Tiekėjams, priėmusiems kvietimus teikti pasiūlymus supaprastintam atviram konkursui „Vilniaus r. Nemenčinės Gedimino gimnazijos paprastojo remonto darbai“	2025-02-28	Nr. S-
	į 2024-12-27	Nr. 15817
	2024-12-31	15867
	2025-01-06	17376
	2025-01-07	20531
	2025-01-08	22146
	2025-01-08	23425
	2025-01-10	25777
	2025-01-15	28894
		29924
	2025-01-16	30542
	2025-01-19	32678
	2025-01-21	36222
	2025-01-31	49106

DĖL KONKURSO SĄLYGŲ PAAIŠKINIMO, PATIKSLINIMO (PIRKIMO 582858)

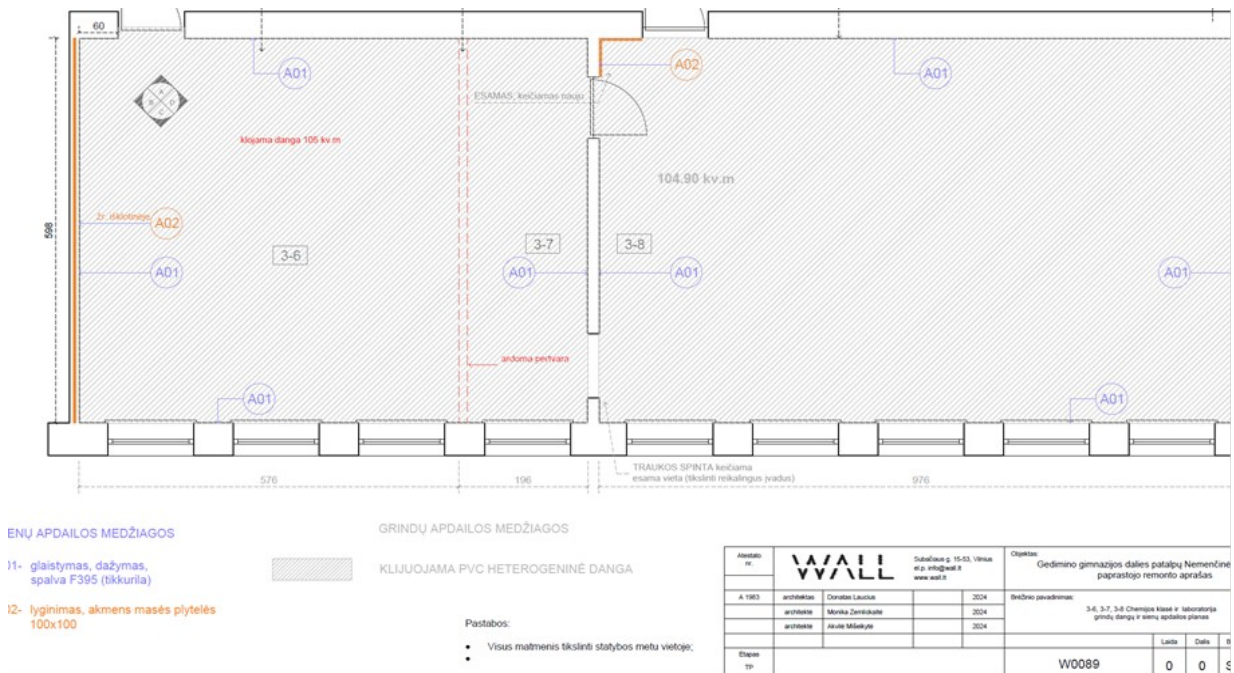
„1. patalpa 1-22, 1-23. Darbų kiekių žiniaraštyje nėra nurodyta kiek m' esamos instaliacijos suleidžiama į lovelius. Patikslinkite, kad visi tiekėjai galėtų vienodai įsivertinti.

1. Visa instaliacija yra suleidžiama į sienas, o ne į lovelius. Teikiame duomenis:

Patalpa 1-22, 1-23 Biologijos klasė ir laboratorija – apie 30 metrų;

Patalpa 2-31 Socialinio pedagogo kabinetas – apie 15 metrų;

Patalpa 2-35 Sensorinis kambarys – apie 20 metrų;

3-6, 3-7, 3-8 Chemijos klasė ir laboratorija – apie 20 metrų;

2-46 Aktų salė – apie 40 metrų.

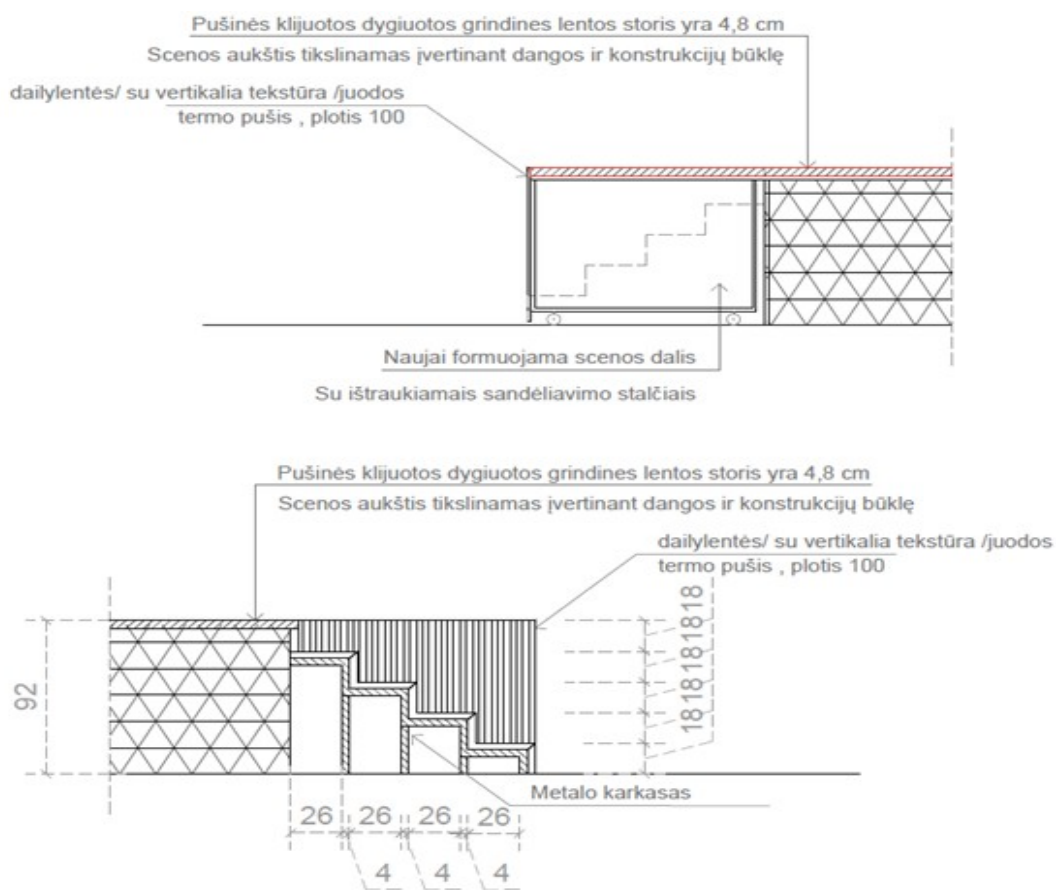
3. patalpa 3-6, 3-7, 3-8. Darbų kiekių žiniaraštyje 4.3.2. poz. grindų danga PVC heterogeninė, o brėžinyje SA-11- medžio masyvo. Kiekiai taip pat nesutampa. Kuo vadovautis?

3. Perkančioji organizacija paaiškina, kad patikslintas brėžinys nurodo grindų dangą – PVC. Pridedame patikslintą brėžinį.
